Deel P 300	Groep 23
Betreft carburatorflens B172K(D)	NO. NL357
	Datum 900622

Service Bulletin

Onderwerp : valse lucht lekkage tussen carburator en inlaatspruitstuk door onvoldoende afdichting.

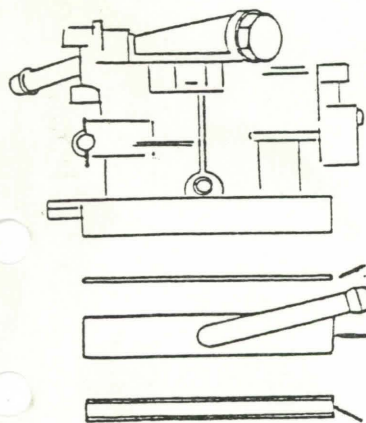
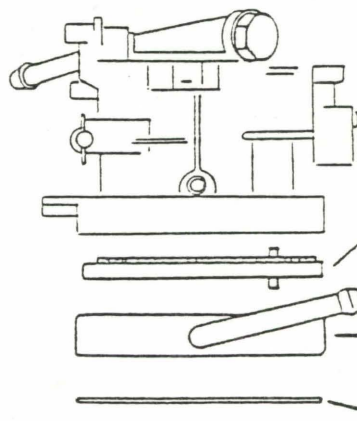
Oorzaak : krom getrokken carburatorflens.

Oplossing : monteer een flexibele pakking in combinatie met een nieuw type isolatieflens.

Productie : de nieuwe pakking is geïntroduceerd vanaf chass.nr. 796.000.

Onderdelen: de nieuwe pakking is als set leverbaar onder onderdeelnummer 3344557-8.

- Opmerking :
- Gebruik alleen de juiste combinatie van pakking en isolatieflens zoals in onderstaande tekening.
 - Zet de bevestigingsbouten van de carburator vast met het juiste moment 14 Nm.
 - De moeren van het luchtfilterhuis moeten worden vastgezet met 5 Nm.
